**Modulo per la presentazione delle osservazioni per i piani/programmi/progetti sottoposti a procedimenti di valutazione ambientale di competenza statale**

ID: Codice procedura (ID\_VIP/ID\_MATTM):10844

Impianto per la produzione di energia elettrica da fonte eolica, costituito da 6 aerogeneratori della potenza complessiva di 37,2 MW, un sistema di accumulo da 25 MW e relative opere connesse in località "Rempillo" nel comune di Pitigliano (GR).

## TESTO DELLE OSSERVAZIONI

# Analisi degli Impianti Eolici Esistenti e in Progetto

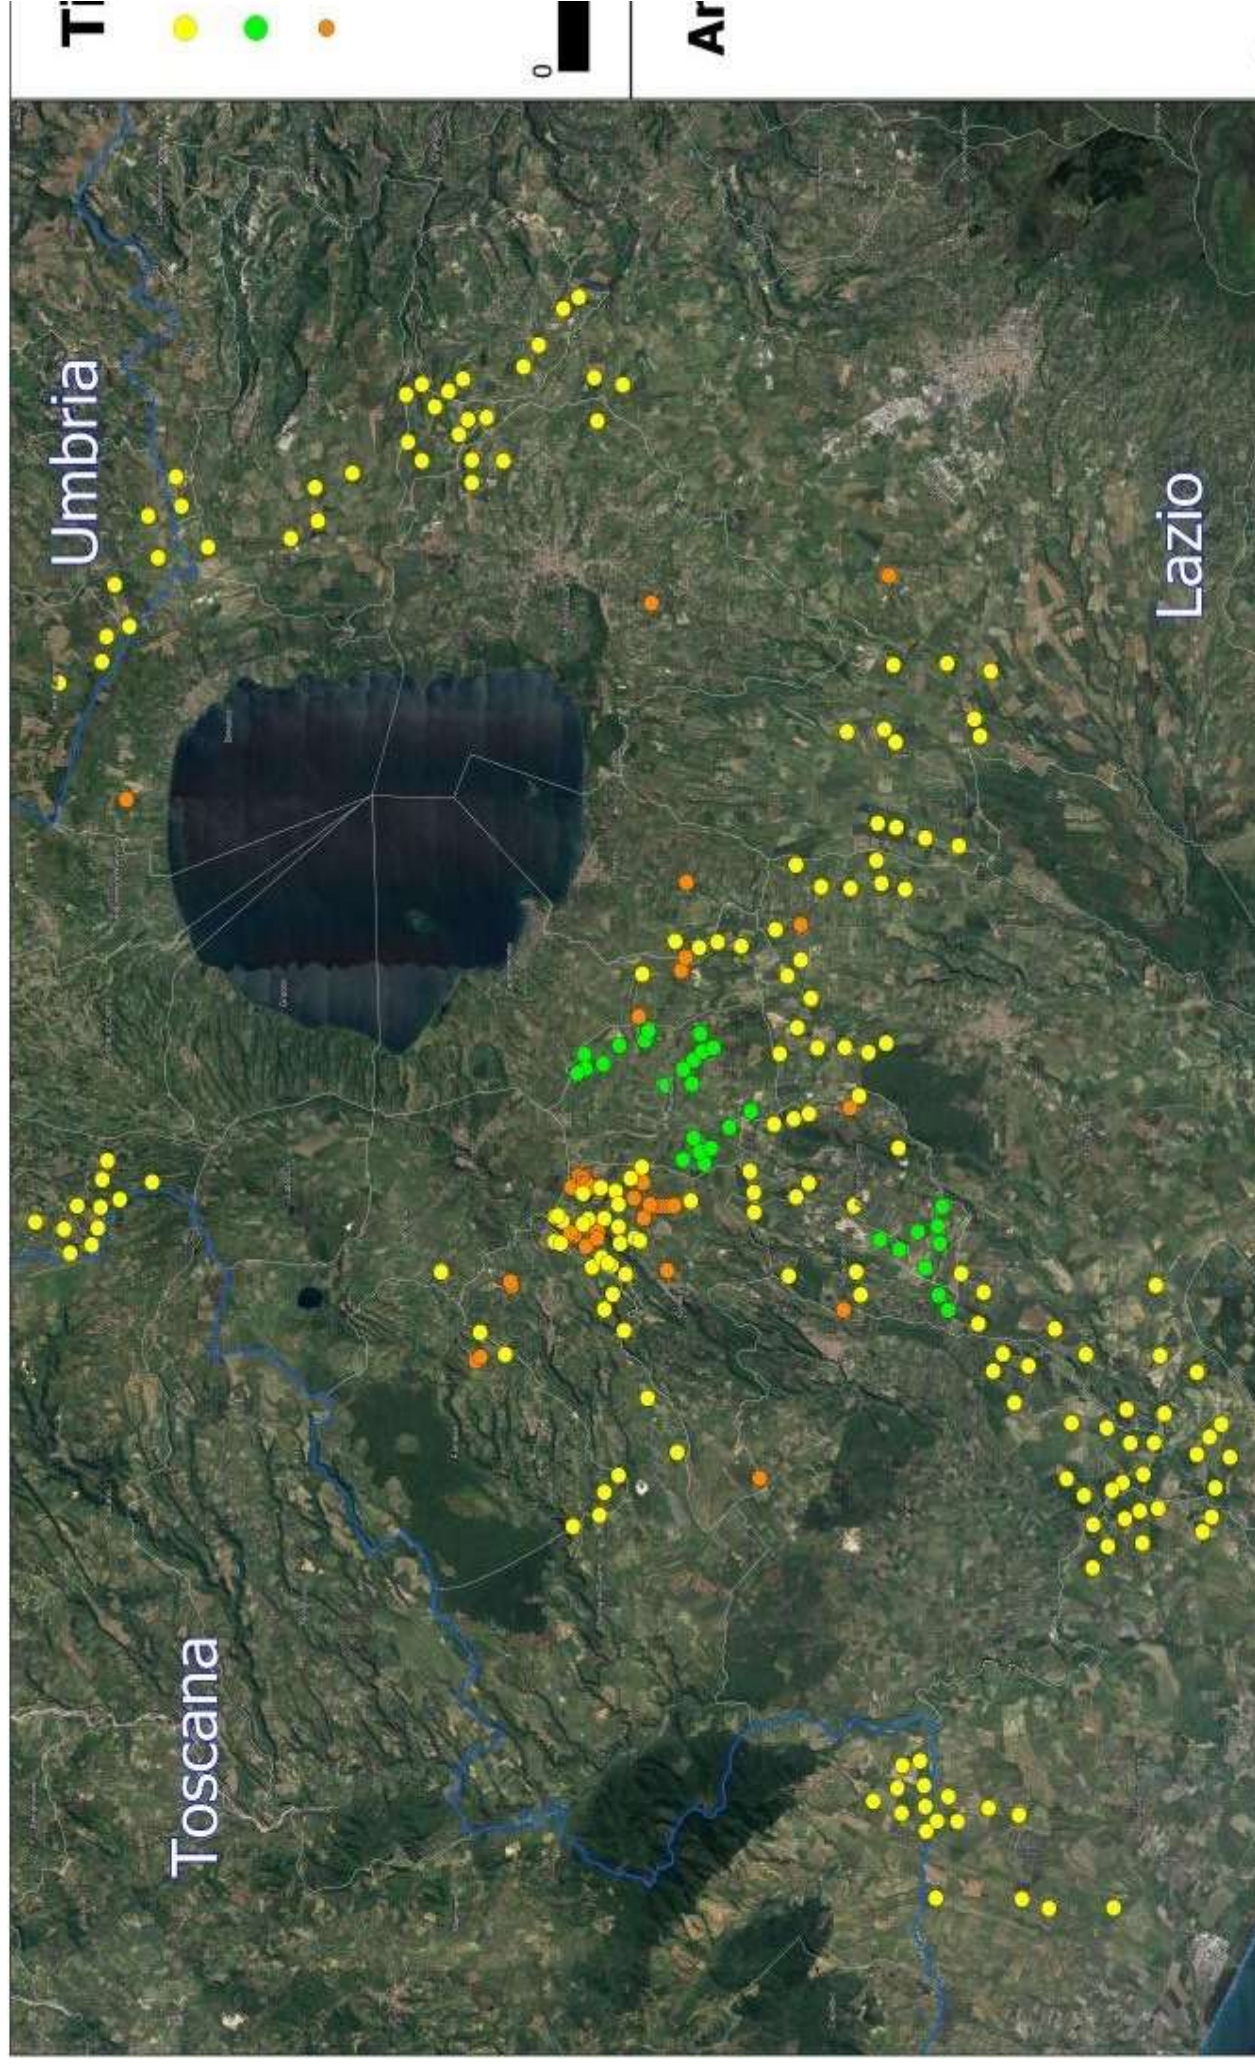
Quindi anche la Regione come Ente deputato dalla normativa nazionale a legiferare sulle aree idonee e non idonee si è espressa riguardo al fatto che abbia assolto ai doveri e alle quote stabilite dal PNIEC e in ambito regionale la provincia di Viterbo è stata quella con il più alto tasso di impianti FER tra tutte e quindi ormai satura ed il cumulo degli impianti FER installati, autorizzati e in progetto rappresenta una elevata criticità per la sostenibilità ambientale di ulteriori eventuali iniziative. L'impianto eolico “ Rempillo” pur essendo “esterno al confine provinciale e regionale ma nelle sue immediate vicinanze ( a soli 100 metri i primi due aerogeneratori) oltre ad impattare sul territorio e sulle economie di tre Comuni del Lazio ( Farnese, Valentano e Latera) si trova nelle fasce di rispetto dei Beni di notevole interesse pubblico come si è evidenziate nelle Osservazioni nn. 1 e 2 e crea anche degli impatti negativi anche sui beni naturalistici come verrà dettagliato nell'Osservazione n. 4. Inoltre andrebbe a sommarsi al già enorme cumulo di impianti eolici e fotovoltaici e geotermici che già creano una elevata criticità ambientale nella provincia di Viterbo e interferiscono anche con il territorio toscano come si può vedere dalle immagini nn. 4 e 5

Nella valutazione degli effetti sinergici e cumulativi del documento si giunge all'erronea conclusione che tali effetti semplicemente non si verifichino stante l'assenza di altri impianti eolici attualmente in funzione nelle vicinanze. Nello studio e valutazione di tali effetti è invece indispensabile includere non solo le altre installazioni già esistenti ma anche il cumulo dei progetti presentati, in fase di verifica e autorizzazione a qualsiasi livello. Ebbene sappiamo che nel raggio di 10,5 Km citati dallo studio (o poco più) oltre ad essere presente una selva di installazioni di mini eolico (che per la Regione Lazio, si ricorda, corrisponde ad una taglia degli aerogeneratori fino a 600 KW di potenza, quindi *non proprio mini*) nei territori di Farnese, Ischia di Castro, Valentano, Piansano, Cellere, si trovano a varie fasi di autorizzazione presso il MASE o presso la Regione Lazio una quantità di progetti di installazione di impianti eolici industriali dei quali lo studio sembra ignorare l'esistenza e che qui, sicuramente per difetto, elenchiamo. Tutti localizzati in Regione Lazio, provincia di viterbo:

- Farnese: impianto eolico industriale „Vallerosa“ 29,4 MW, ditta *Fri-El spa*
- Ischia di Castro: impianto eolico industriale Monte Marano“ 26,4 MW ditta *SKI 30 srl*
- Ischia di Castro: impianto eolico industriale 30 MW, ditta *Iris Rinnovabili s.r.l*
- Valentano-Latera: impianto eolico „Poggio del Mulino“ 46,2 MW ditta *Poggio del Mulino s.r.l.*
- Onano: Impianto Eolico denominato “Montarzo” 68 MW ditta *Fri-El spa*
